N° ITOE0083

Date : 20/08/2008

Tableau OE-Tronic 3 sur GSR 230 Condens

SCU-S01 F1.1
ArtNr: 113435AF
yywwZxxxx

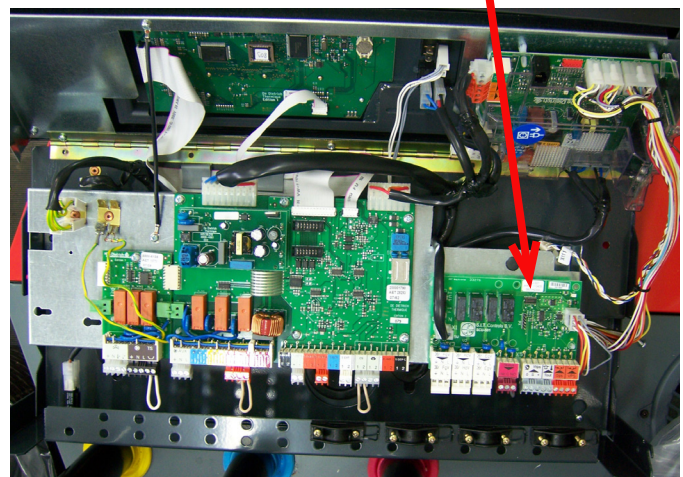
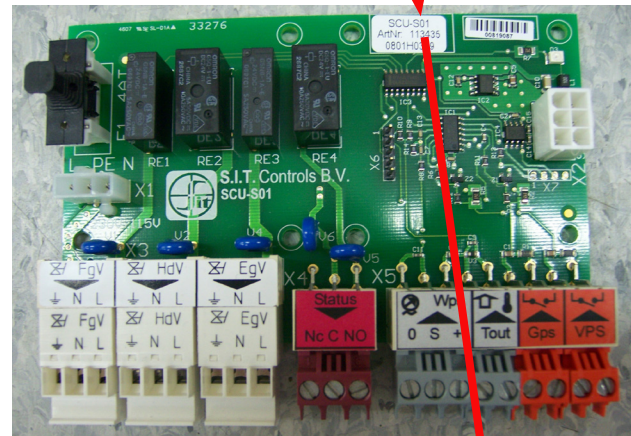
Lorsqu'un défaut "DEF. COM SCU-S"
apparaît sur l'afficheur, vérifier que la
version de la carte interface SCU-S
est bien 1.1

Si ce n'est pas le cas, changer la
carte SCU-S, référence 113435.
